Beschleunigungskonzept „zur Verbesserung der Risikosituation“ gemäß Anordnung AG vom 13.03.2009: hier Geotechnische Bewertung zu Konzept ARGE (Teil 1) vom 20.03.2009:

- **Bechergasse**
- **Haltestelle Severinstraße**

Smoltczyk & Partner GmbH
 Untere Waldplätze 14
 70569 Stuttgart

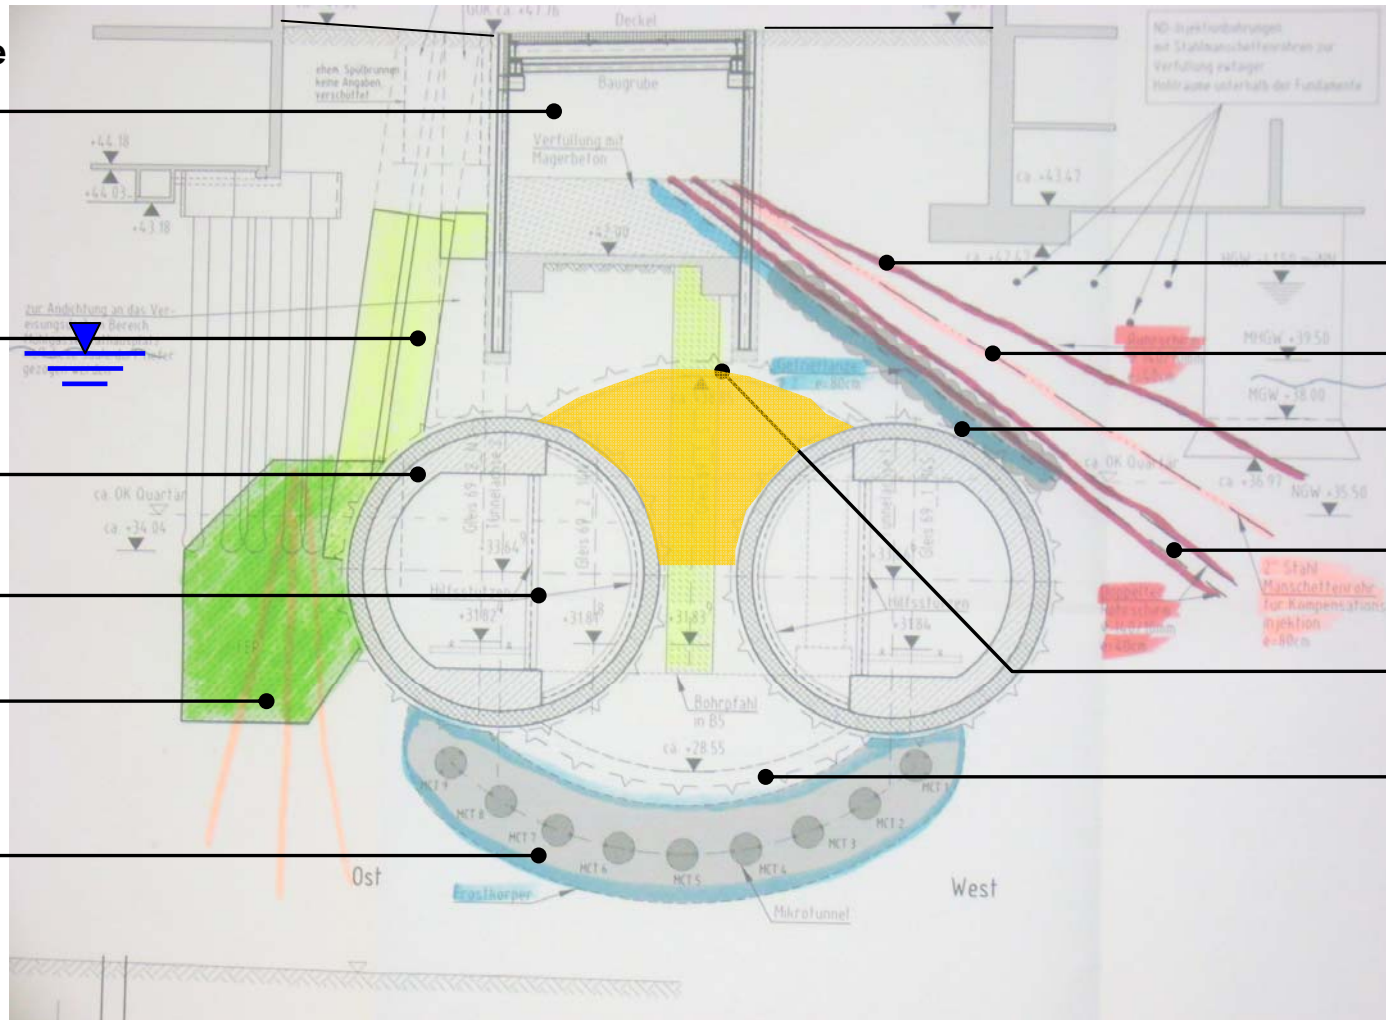
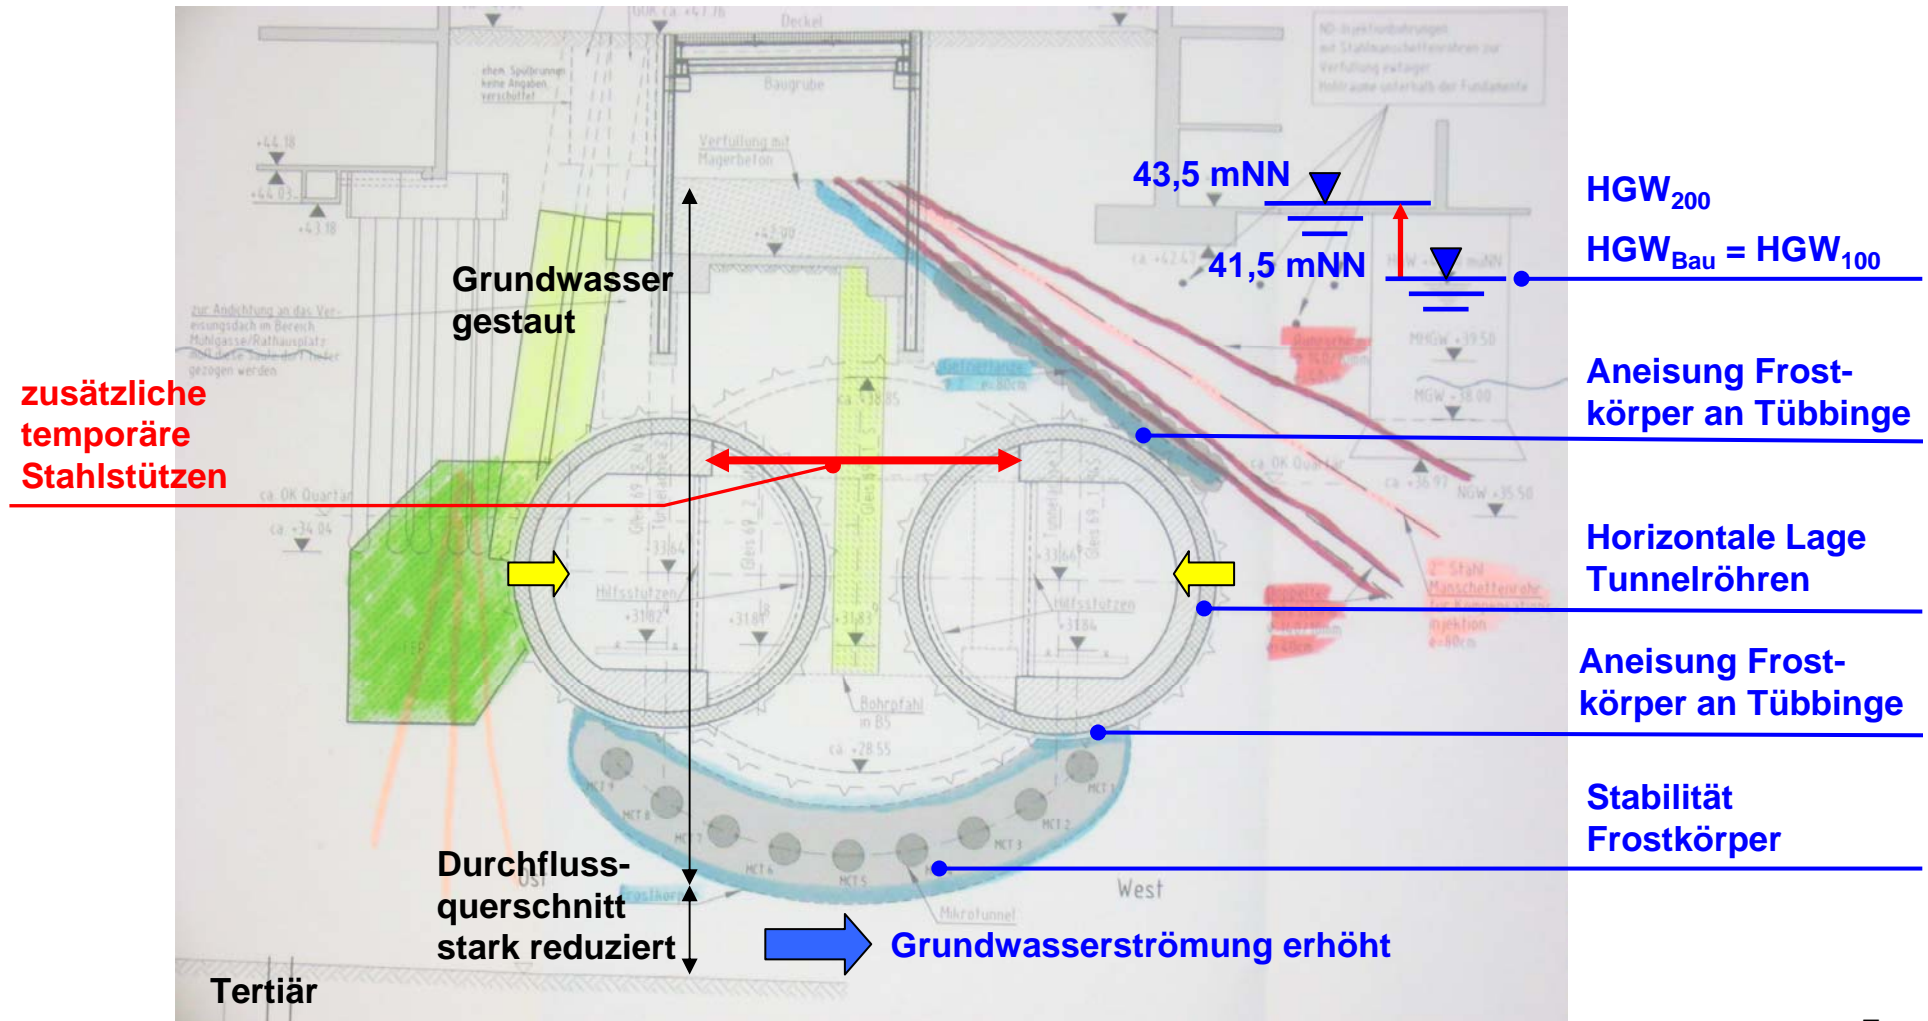
Mögliche Risiken:

Sicherheitsmaßnahmen der ARGE:

- redundante Auslegung Gefrieraggregate
- Frostkörper bis zu 48 h standsicher bei Ausschalten/Ausfall Gefrieraggregate
- Messtechnische Überwachung der Vereisung durch vereinzelt Temperaturmessungen
- Messtechnische Überwachung:
 - Setzungen an umliegenden Gebäuden, u.a. Schlauchwaagensysteme (online)

- Nach Inaugenscheinnahme sind keine Anhaltspunkte erkennbar, dass zum Zeitpunkt der Begehung die Standsicherheit gefährdet war.
- Die ARGE führt regelmäßige Überwachungsmaßnahmen durch.
- Die beschriebenen möglichen Risiken wurden seitens der ARGE erkannt.
- Der Bauherr nimmt eine Kontrollfunktion war.

→ Resümee: aus geotechnischer Sicht ergeben sich derzeit keine Anhaltspunkte, die die Umsetzung des vorgeschlagenen Beschleunigungsprogramms technisch dringlich notwendig erscheinen lassen, sofern die Vereisung bis zum Abstellen weiterhin mit hoher Sorgfalt ausgeführt und kontinuierlich messtechnisch überwacht wird.

Bauzustand nach seitlichen Vortrieben

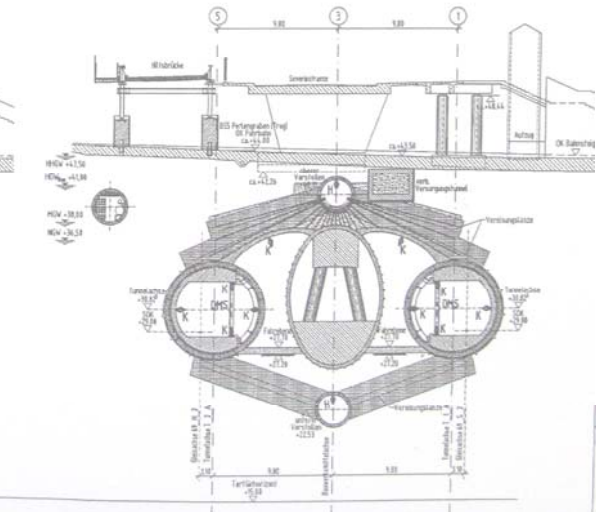
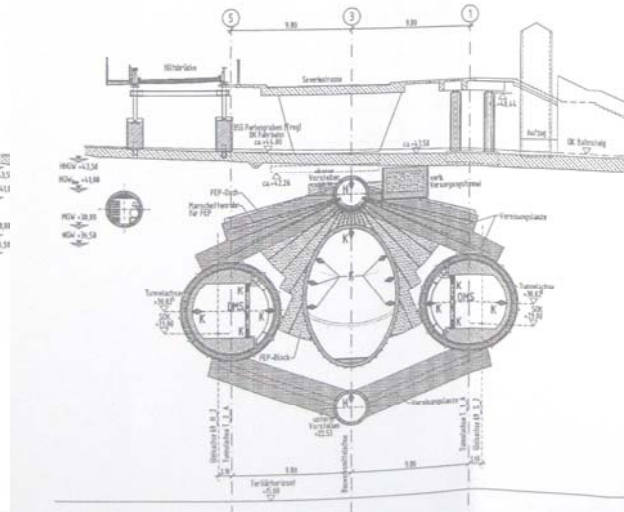
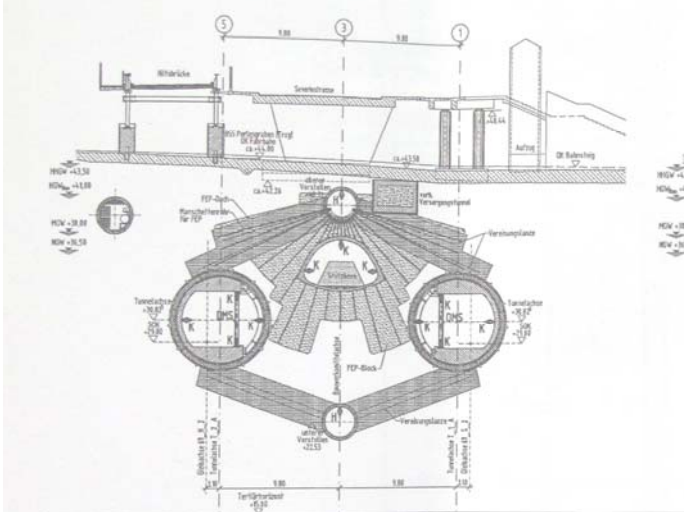
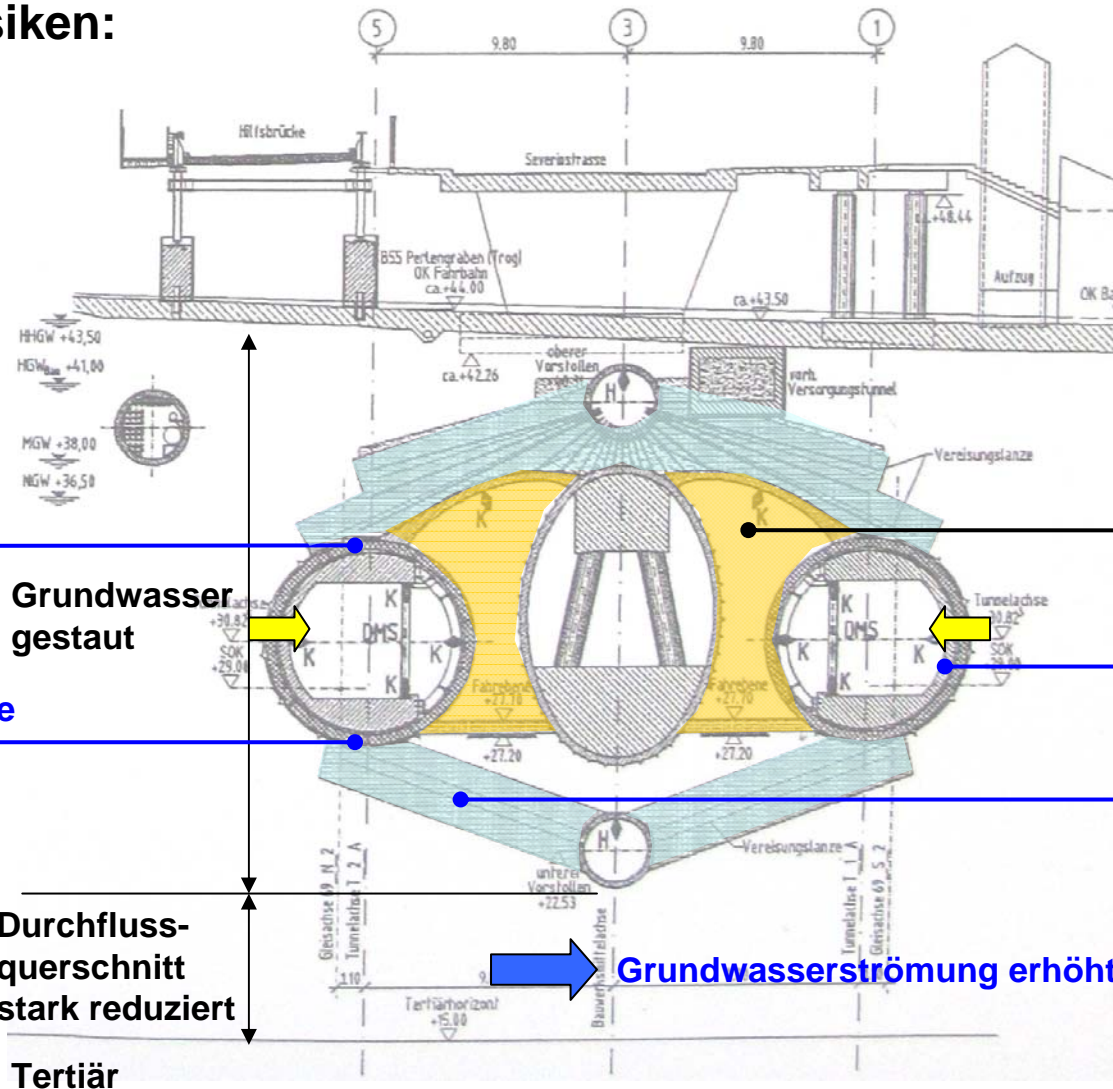
Mögliche Risiken:

Aneisung Frostkörper an Tübinge

Grundwasser gestaut

Durchflussquerschnitt stark reduziert

Stabilität Frostkörper

Grundwasserströmung erhöht

- redundante Auslegung Gefrieraggregate
- Frostkörper bis zu 48 h standsicher bei Ausschalten/Ausfall Gefrieraggregate
- Messtechnische Überwachung der Vereisung durch Temperaturmessungen
- Messtechnische Überwachung:
 - horizontale Verformungen der Verbauwände, Steifenkräfte
 - Grundwasserstände
 - Setzungen an umliegenden Gebäuden

- Nach Inaugenscheinnahme sind keine Anhaltspunkte erkennbar, dass zum Zeitpunkt der Begehung die Standsicherheit gefährdet war.
- Die ARGE führt regelmäßige Überwachungsmaßnahmen durch
- Die beschriebenen möglichen Risiken wurden seitens der ARGE erkannt.
- Der Bauherr nimmt eine Kontrollfunktion war.

→ Resümee: **aus geotechnischer Sicht ergeben sich derzeit keine Anhaltspunkte, die die Umsetzung des vorgeschlagenen Beschleunigungsprogramms technisch dringlich notwendig erscheinen lassen, sofern die Vereisung bis zum Abstellen weiterhin mit hoher Sorgfalt ausgeführt und kontinuierlich messtechnisch überwacht wird.**
